신기술 특허공법(굴현4교 강합성박스 거더) 선정공고
질의사항 답변서

공 고 명 : 인천공항고속도로 접속도로 및 IC 신설공사 신기술·특허공법
(굴현4교 강합성박스 거더 공법) 선정을 위한 기술제안

〈예 시〉

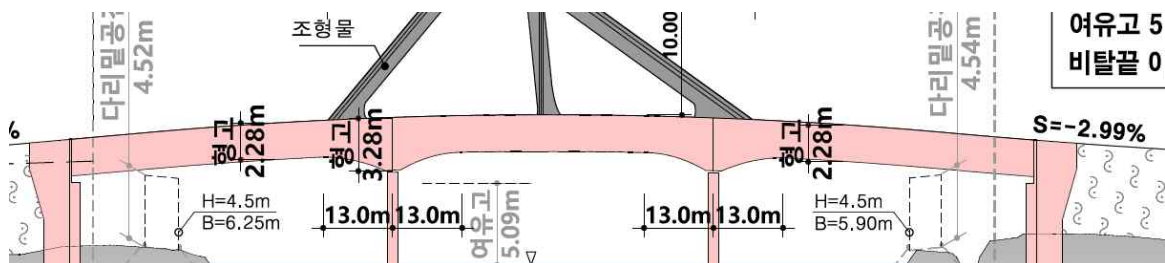
- 귀사에서 제공한 제안요청서 중 ‘공법규모 및 유의사항’에 따르면 “측경간 거더형고는 2.28m를 초과할 수 없음”으로 명시하고 있으며 종단면 도에도 측경간 2.28m, 중앙경간 3.28로 형고가 표시되어 있습니다.

- 폐사에서는 거더 형고를 측경간 시·종점부는 2.28m 이내로, 측경간 교각 부는 3.28m이내가 되도록 형고를 변단면(변단면 구간 약 13.0m)으로 계획 하여 제안하고자 합니다. 이에 따른 가능 여부에 대해 문의 드립니다.

- 측경간 제방도로의 다리밑공간 확보가 가능한 거더형고(H=2.28m) 준수 시 상부거더의 변단면 형고 적용이 가능합니다.
